**Forum mondial de l'harmonisation des Règlements
concernant les véhicules**

Groupe de travail de la sécurité passive

Règlement n° 129 (Dispositifs améliorés de retenue pour enfants)**Proposition de complément 3 à la série 02 d'amendements
au Règlement n° 129 (Dispositifs améliorés de retenue
pour enfants)****Communication de l'expert de la France***

« Figure 3

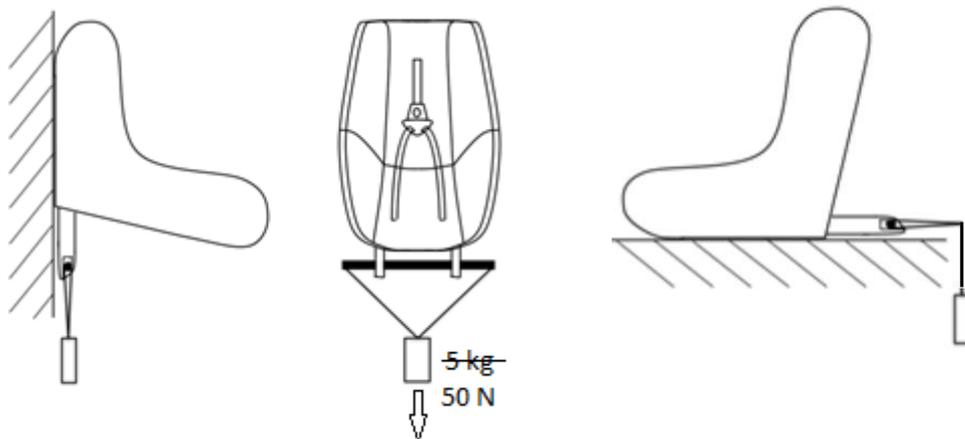
Paragraphe 7.2.8, modifier comme suit :

«7.2.8 S'il comporte un bouton d'ouverture, le siège complet, ou l'élément équipé d'attaches ISOFIX (embase ISOFIX, par exemple), est fixé rigidement sur un banc d'essai de telle manière que les attaches ISOFIX soient alignées ~~verticalement~~ comme le montre la figure 3. Un barreau de 6 mm de diamètre et de 350 mm de longueur doit être fixé aux attaches ISOFIX. Une ~~masse~~ **force** de ~~5 kg~~ **50 ± 1 N** doit être ~~attachée~~ **appliquée** aux extrémités du barreau. ».

Figure 3, modifier comme suit :

Les deux options sont admises du moment qu'une force de 50 N est appliquée.
